PLAN LOCAL D'URBANISME
RÉVISION

Mémoire en réponse aux avis des Personnes Publiques Associées

Mairie de Craon

Projet de planification
du territoire
Révision

STECAL Nh - Hameau léger (Choix de zone et prescriptions morphologiques) :

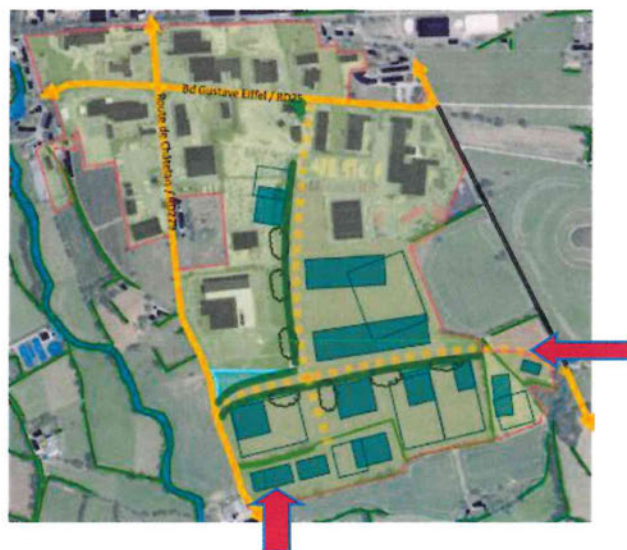
Actuellement, cette parcelle dédiée au hameau léger est classée en zone A. Il aurait été plus pertinent de nommer ce STECAL Ah et non Nh. Le choix du STECAL Nh, s'il vise à assurer la cohérence avec la préservation des espaces, doit être dûment justifié dans le rapport de présentation. Par ailleurs, l'OAP doit explicitement mentionner le principe de préservation des espaces naturels sur ce site. De plus, les règles d'implantation, de volumétrie, et de cohérence architecturale avec le secteur protégé du centre-ville de Craon, doivent être précisées dans cette OAP, laquelle aura valeur réglementaire pour ce secteur.

Dont acte, le secteur Nh sera réindiqué Ah pour tenir compte de la remarque. D'autre part, il est proposé de compléter la partie réglementaire concernant ce secteur particulier, ainsi que l'OAP, pour encadrer les volumétries, compte tenu du caractère des constructions envisagées, de la manière suivante :

- Emprise au sol maximale : 60 m² compris extensions et annexes.
- Hauteur maximale des constructions : 3,50 m.

Marges de recul RD771 - Loi Barnier :

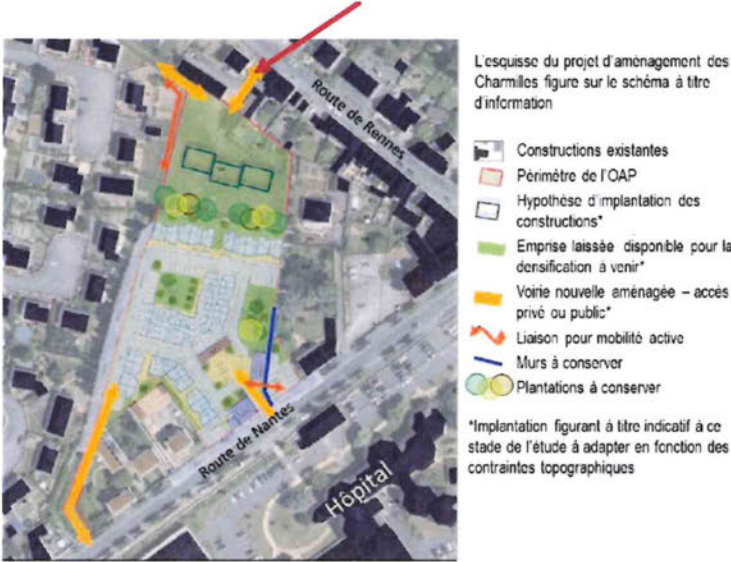
Sur le plan du règlement graphique, des marges de recul de 75 m de part et d'autre de l'axe de la RD771 sont bien reportées hors agglomération, référencées en légende au titre de l'article L.111-6 C. urb.

Par ailleurs, le règlement du futur PLU a repris la règle édictée par le règlement du PLU actuellement applicable, soit en zone UE, une implantation des bâtiments à 15m de l'alignement de la RD771. S'agissant d'une zone urbaine, les articles cités dans l'avis de l'Etat par référence aux L.111-6 et suivants du code de l'urbanisme, stipulent « En dehors des espaces urbanisés des communes,... ». Il n'est donc en effet pas nécessaire de faire référence à l'étude dérogatoire.

EXTRAIT DU PLU PARTIE NORD

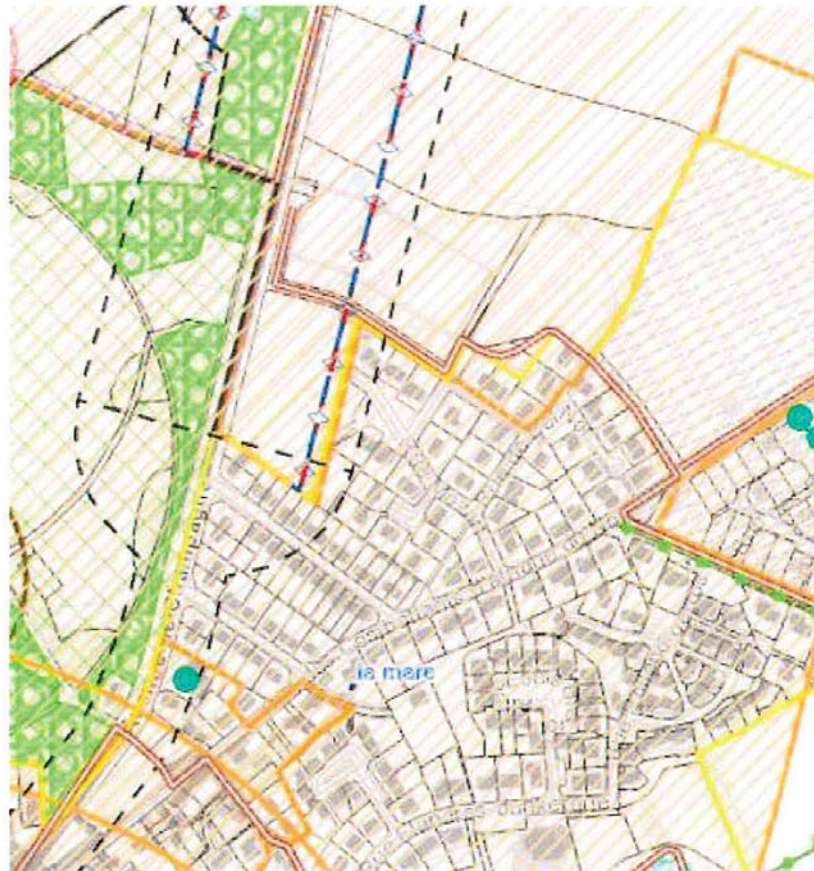
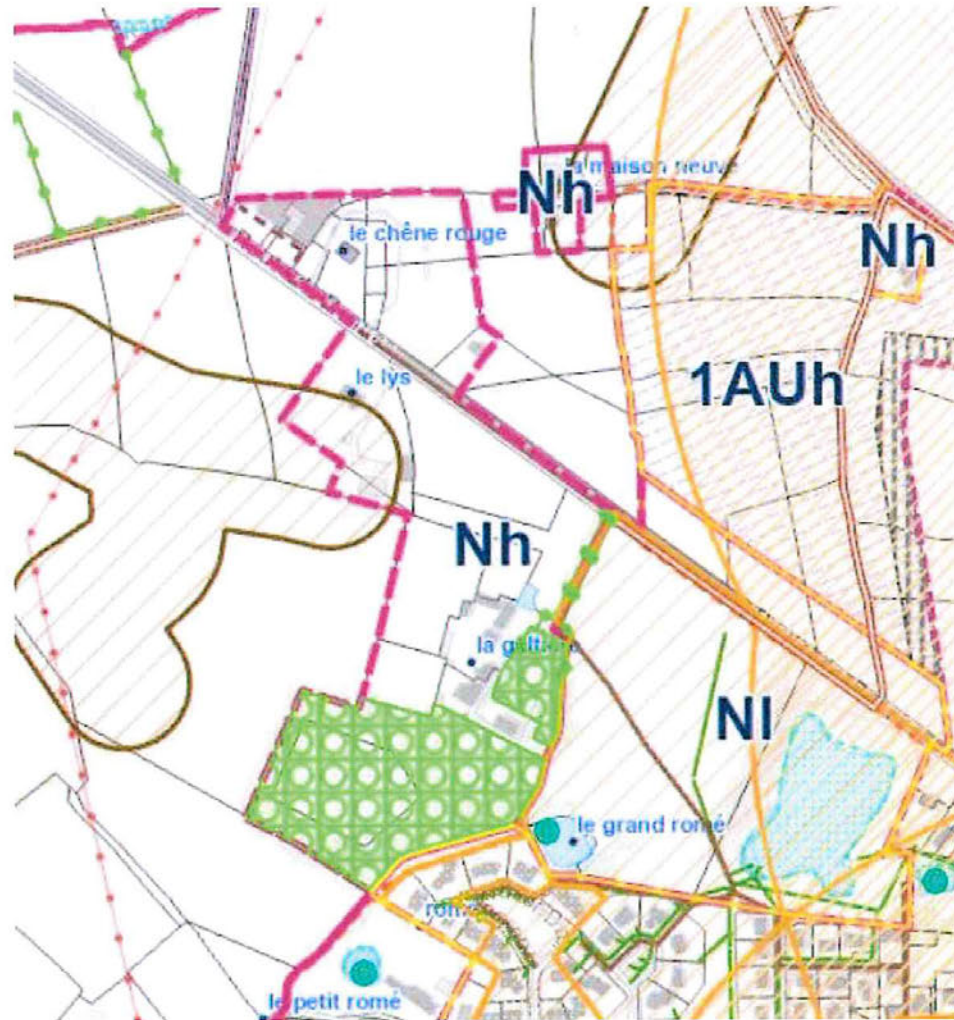
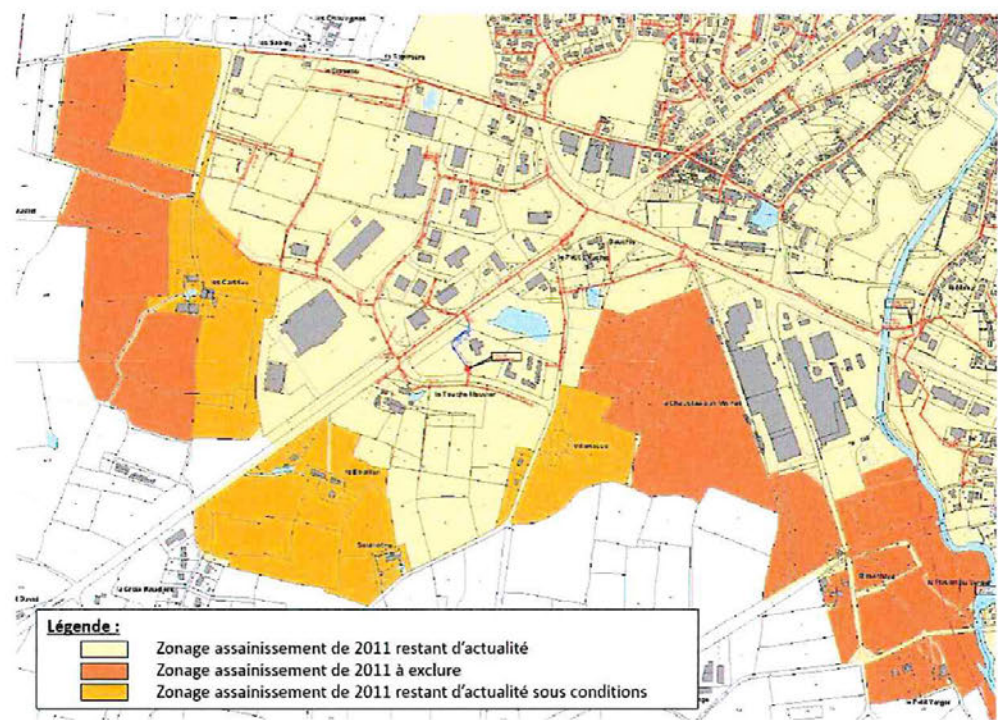
Je vous remercie de bien vouloir étudier la possibilité de modifier le zonage d'assainissement collectif en cohérence avec la réalité afin de l'intégrer au nouveau PLU/PADD.

Les remarques émises par le service du Pôle « eau et assainissement » de la communauté de communes du Pays de Craon (CCPC) » seront traitées dans l'étude de zonage. Cette étude est en cours avec la CCPC qui a la compétence.

Marges de recul - RD :

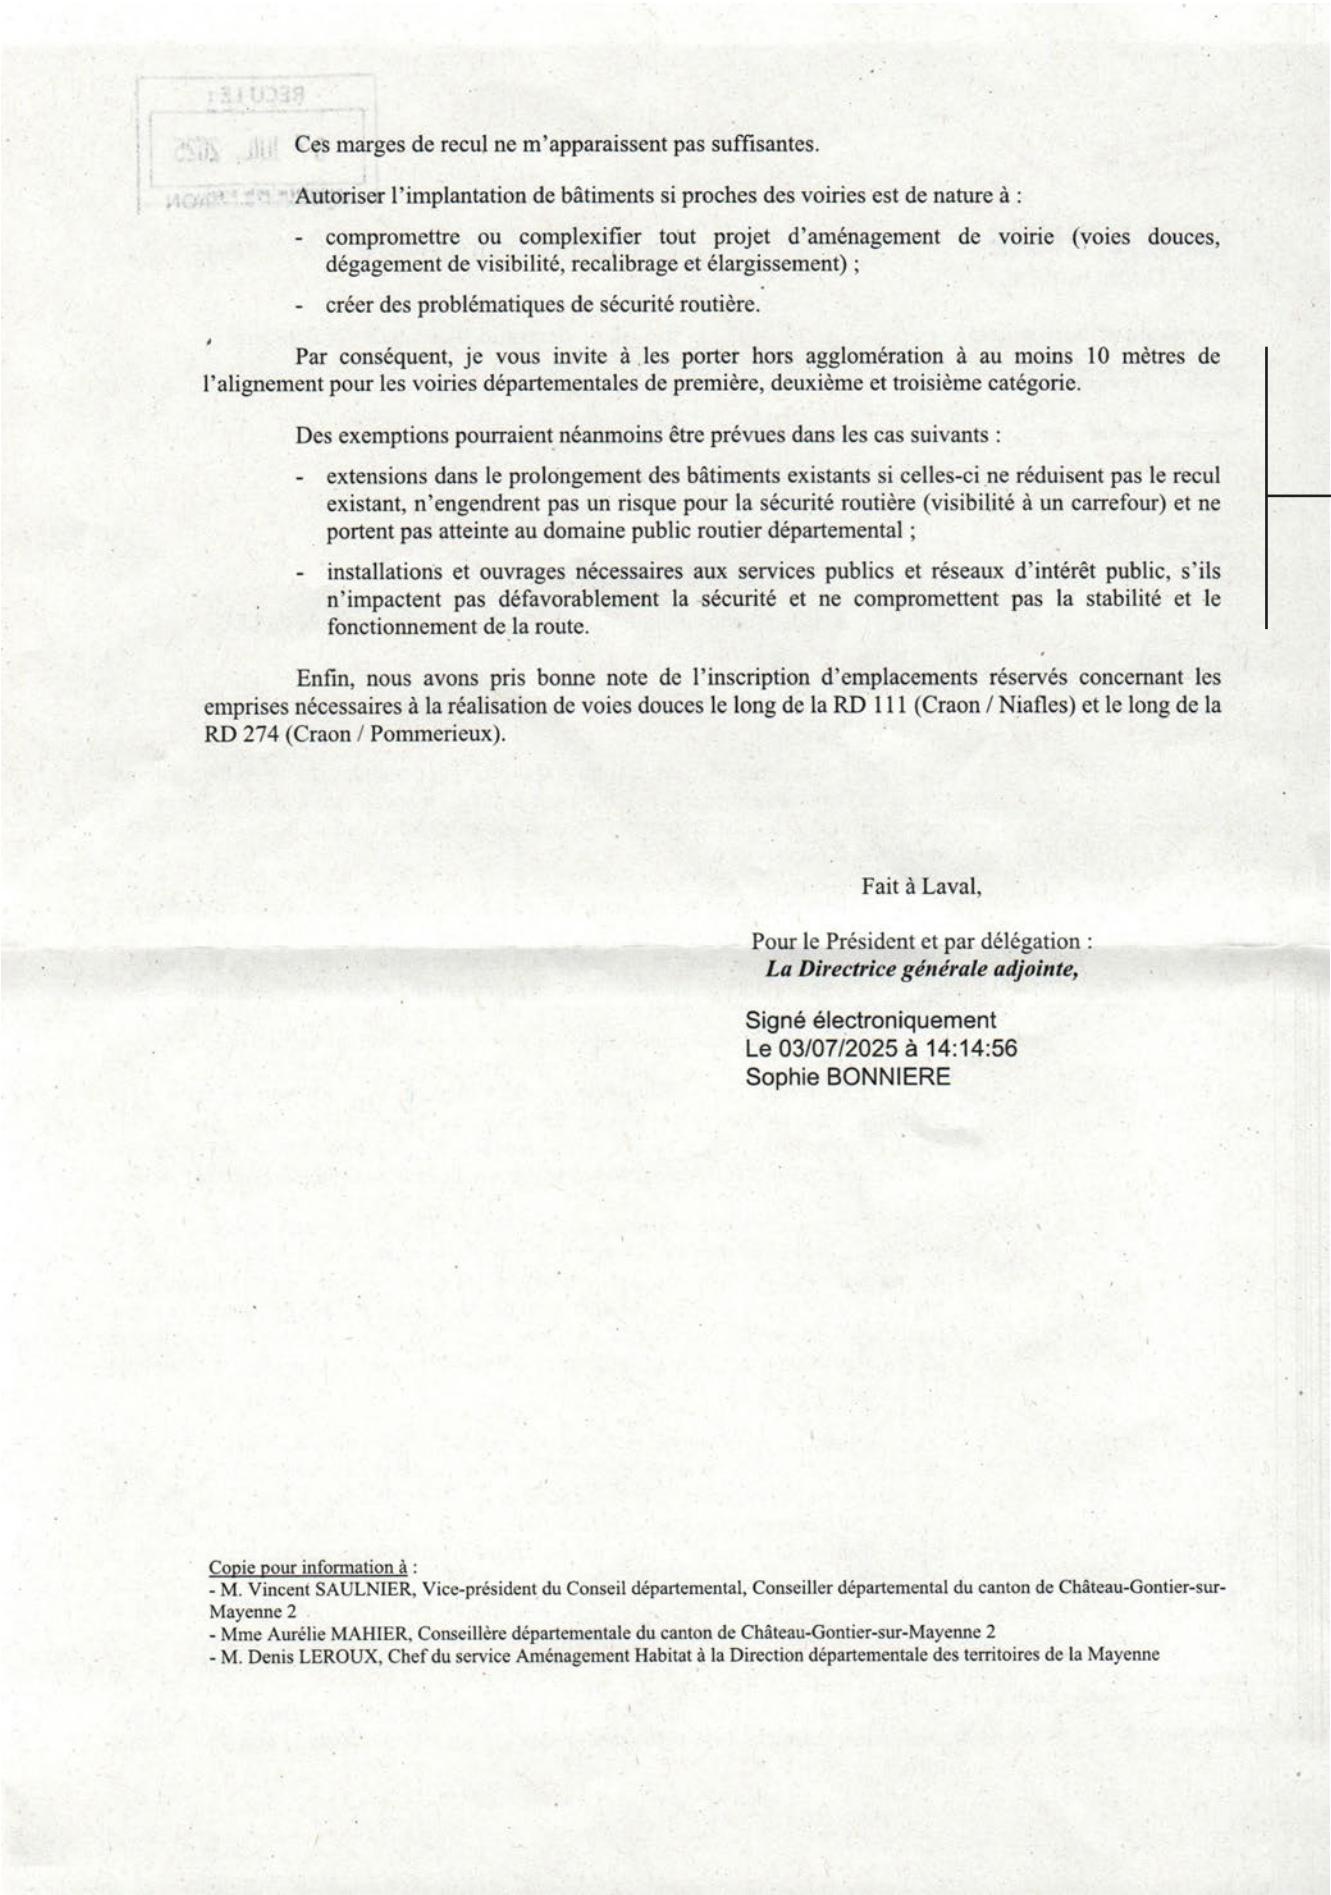
Le sujet de la volumétrie et de l'implantation des constructions hors agglomération au sens de l'article R 110-2 du *Code de la route* me semble insuffisamment traité dans le règlement écrit. En effet, les prescriptions en termes de marges de recul du *Règlement de la voirie départementale* ne semblent pas être reprises.

Aussi, je vous invite à le préciser dans le règlement de chaque zone. Les mentions d'une marge de recul de 15 mètres en zone UE et de 35 mètres en zone A ne me paraissent pas répondre aux prescriptions de la *loi Barnier*. Néanmoins, l'article L111-8 du *Code de l'urbanisme* précise qu'un plan local d'urbanisme peut fixer des règles d'implantation différentes de celles prévues par l'article L.111-6 lorsqu'il comporte une étude justifiant, en fonction des spécificités locales, que ces règles sont compatibles avec la prise en compte des nuisances, de la sécurité, de la qualité architecturale, ainsi que de la qualité de l'urbanisme et des paysages.

Le long des autres voiries départementales, il est indiqué pour les zones A et N une implantation des constructions soit à l'alignement, soit en retrait à une distance minimale d'un mètre de l'alignement et pour la zone UE une distance minimale de cinq mètres.

En effet, comme il lui appartient, la municipalité n'a pas souhaité reporter les marges de recul liées aux routes départementales dans son document d'urbanisme. Une délibération du conseil municipal a été prise en ce sens.

Dont acte, en zone A et N, il sera précisé au règlement comme règle d'implantation des constructions vis-à-vis de l'alignement des routes départementales en zone A et N :

- Vis-à-vis de l'alignement des routes départementales, les constructions doivent être implantées en retrait d'au moins 10 mètres.
- Cette prescription ne s'applique pas dans le cas d'extensions de constructions existantes déjà implantées à moins de 10 m du dit alignement. Dans ce cas, ces extensions peuvent être implantées dans le prolongement de la construction existante sans réduire le retrait observé de fait vis-à-vis de l'alignement.
- Cette prescription ne s'applique pas non plus pour les constructions, installations et ouvrages nécessaires aux services publics et réseaux d'intérêt public, dans le cas où ils n'impactent pas défavorablement la sécurité et ne compromettent pas la stabilité et le fonctionnement de la route.
